Nota van Inspraak en Overleg voorontwerpbestemmingsplan Buitenplaats Hofstede d.d. juli 2021

1. Toelichting op de Nota van Inspraak en Overleg voorontwerpbestemmingsplan Buitenplaats Hofstede d.d. juli 2021

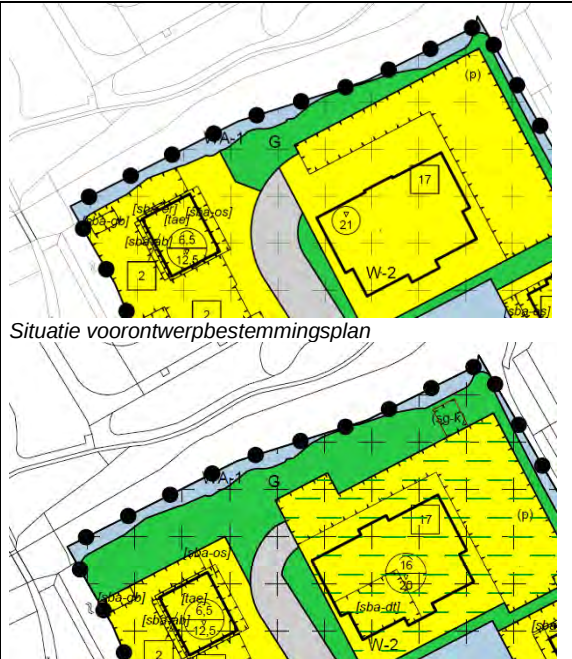
#	Reactie	Beantwoording	Conclusie
4.	Gemeente Den Haag		
4.1	De planontwikkeling raakt de zuidelijke rand van de Haagse Spoorwijk en een ecologisch gevoelige zone langs de gemeentegrens met Rijswijk. De gemeente Den Haag acht een beperkte planwijziging wenselijk, waarmee de groene bufferzone langs	Wij onderschrijven het belang van het bestaande groen langs de gemeentegrens met Den Haag. Ten opzichte van het vigerende bestemmingsplan leidt de voorgenomen ontwikkeling van Hofstede al tot een aanzienlijke verbetering. Dit omdat de huidige bestemming een zeer aanzienlijk bouwvlak heeft en het bestemmingsvlak (CO)	De inspraakreactie leidt tot een aanpassing van de verbeelding van het bestemmingsplan. Aan de Haagse zijde is over het gehele perceel de bestemming groen substantieel verbreed.

Broeksloot en Sinjeur Semeynsweg versterkt kan worden. Daarnaast verdient het aanbeveling het landschapsbeeld langs de ecologische verbinding niet door vastgoed en parkeerterrein te laten domineren. Voorgesteld worden: • De aanwijzing van een onbebouwde en onverharde groenstrook langs de Broeksloot met een breedte van 20 meter en een herbestemming van deze strook met de bestemming “Groen”; • Hieraan gekoppeld een beperkte verplaatsing van de bouwvlakken voor nieuw vastgoed in zuidelijke richting, zodat het bouwvlak van het geplande hoofdgebouw in één lijn komt te liggen met het aangrenzende revalidatiecentrum Westhoff, waarvan de noordelijke rooilijn op duidelijke afstand van de Broeksloot is gelegen; • Een terreininrichting van de buitenruimte langs de Sinjeur Semeynsweg, waarmee de groene kwaliteiten van de landgoederenzone en van de ecologische verbinding versterkt kunnen worden en ontsierende “achterkant- of zijkantenontwikkeling” vermeden kan worden. Eén en ander vraagt daarom ook om een andere situering van “twee onder één kap-woningen” die thans nog (te) dicht op de Broeksloot zijn gepland.	tot aan de waterlijn doorloopt, waardoor dit geen waarborgen biedt voor een groene invulling en/of aanblik vanuit Haagse zijde. Daarnaast is ten opzichte van het geldende bestemmingsplan de uiterste bouwgrens in zuidelijke richting verschoven en de bebouwing (en dan met name van het appartementengebouw) komt verder van de Sinjeur Semeynsweg te staan. Het hoofdgebouw staat nagenoeg op dezelfde lijn als het aangrenzende revalidatiecentrum Westhoff. Tot slot wordt een groene overgangszone in dit bestemmingsplan expliciet bestemd als ‘Groen’. Naar aanleiding van deze reactie hebben wij onderzocht of bovenstaande nog verder kan worden versterkt, wat er in heeft geresulteerd dat over het gehele perceel, aan de Haagse zijde een groenstrook, met 5 bezoekersparkeerplaatsen, welke worden uitgevoerd in grastegels is opgenomen. Deze groenstrook is naast de twee-onder-één kapwoning circa 10 meter breed en zal (naast het behoud van de kwalitatief goede bomen) voorzien worden van nieuwe bomen en onderbegroeiing (laag struikgewas). Deze brede groenstrook wordt mogelijk gemaakt door het verschuiven van de twee-onder-één kapwoningen in zuidelijke richting en een andere inrichting van het gebied ten noorden van het appartementengebouw en het naastgelegen parkeerterrein.	 <i>Situatie voorontwerpbestemmingsplan</i> <i>Situatie ontwerpbestemmingsplan</i>

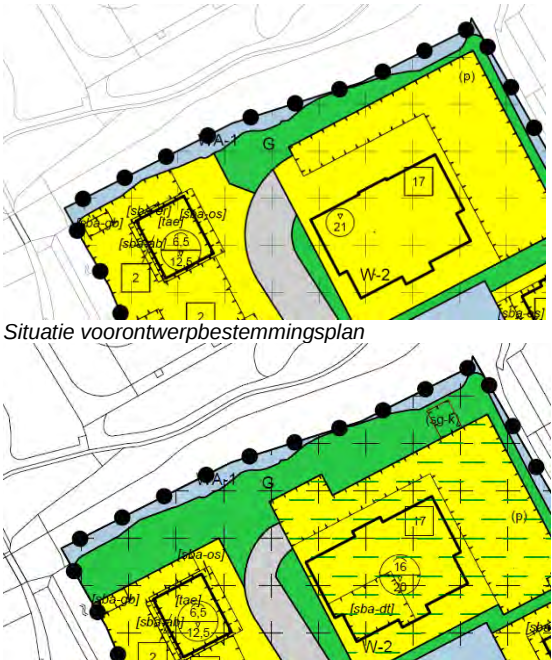
12.	Inspraakreactie	Beantwoording	Conclusie
	Situering		
12.1	Tijdens de eerdere online info-meeting werd aangegeven dat de appartementen ongeveer op de zelfde lijn komen te liggen als Huize Westhoff komen. Huize Westhoff	De uiterste bouwgrens is ten opzichte van het geldende bestemmingsplan in zuidelijke richting verschoven en de bebouwing (en dan met name van het hoofdgebouw) komt verder van de Sinjeur Semeynsweg te staan. Het	De inspraakreactie leidt tot een aanpassing van de verbeelding van het bestemmingsplan. Aan de Haagse zijde is over het gehele perceel de

is een complex van gebouwen en uit- en aanbouswels die dicht bij de sloot liggen. Slechts een smal weggetje scheidt daar op het smalste punt een aanbouw van het hoofdgebouw van de sloot. Inspreker ziet graag dat de appartementen zo ver weg als mogelijk geplaatst worden. De achterzijde van het appartementencomplex zou qua ligging zeker niet voorbij de lijn van de achtermuur van het rood bakstenen hoofdgebouw van Westhoff moeten komen. Dit vanwege de veiligheid (velen hebben de grote brand van 2010 van dichtbij meegemaakt waarbij o.a. geblust moest worden via de brandkraan t.h.v. Sinjeur Semeynsweg 313.) Anderzijds omdat het appartementencomplex aanzienlijk van invloed is op het uitzicht en de lichtval van onze woningen aan de Sinjeur Semeynsweg.	hoofdgebouw staat nagenoeg op dezelfde lijn als het aangrenzende revalidatiecentrum Westhoff. Tot slot wordt een groene overgangszone in dit voorontwerp expliciet bestemd. Naar aanleiding van deze reactie hebben wij onderzocht of bovenstaande nog verder kan worden versterkt, wat er in heeft geresulteerd dat over het gehele perceel, aan de Haagse zijde een groenstrook (met deels bezoekers parkeren in grastegels) is opgenomen, welke op de gewijzigde verbeelding een groenbestemming heeft gekregen (in plaats van de woonbestemming). Deze groenstrook is naast de twee-onder-één kapwoning circa 10 meter breed en zal (naast het behoud van de kwalitatief goede bomen) voorzien worden van nieuwe bomen en een onderbegroeiing (laag struikgewas). De brede groenstrook wordt mogelijk gemaakt door het verschuiven van de twee-onder-één kapwoningen in zuidelijke richting en een andere inrichting van het gebied ten noorden van het appartementengebouw en het naastgelegen parkeerterrein. De afstand tussen de voorgevel van de woningen aan de Sinjeur Semeynsweg en de voorgevel van het landhuis (met appartementen) bedraagt circa 60 meter. Dit is een ruime maat voor een (binnenstedelijk) stedelijk gebied. Er is een bezonningstudie uitgevoerd naar de schaduwwerking van het landhuis op de omliggende bebouwing. Op basis van deze bezonningsstudie blijkt dat alleen in de winter (als de zon schijnt) 's morgens tot 12:00 uur schaduw van het landhuis op voorgevel van de woningen aan de Sinjeur Semeynsweg komt. Uit de bezonningsstudie volgt dat weliswaar sprake is van een lichte afname van bezonningsuren, maar dat de woningen aan de Sinjeur Semeynsweg voldoen aan de lichte TNO-norm. Voor bezonning op woningen bestaan geen wettelijke normen. In het kader van een bestemmingplan moet echter een afweging worden gemaakt van alle bij het gebruik van de gronden betrokken belangen, waaronder het belang van omwonenden bij een aanvaardbaar woon- en leefklimaat. De gemeente hanteert de lichte TNO-norm als toetsingskader als het gaat om bezonning. De 'lichte' TNO-norm gaat uit van ten minste 2 mogelijke bezonningsuren per dag in de periode van 19 februari – 21 oktober (gedurende 8 maanden) in midden vensterbank binnenkant raam.	bestemming groen substantieel verbreed. In de toelichting van het bestemmingsplan is een paragraaf toegevoegd over bezonning en de bezonningsstudie is als bijlage bij de toelichting van het bestemmingsplan gevoegd.  <i>Situatie voorontwerpbestemmingsplan</i> <i>Situatie ontwerpbestemmingsplan</i>
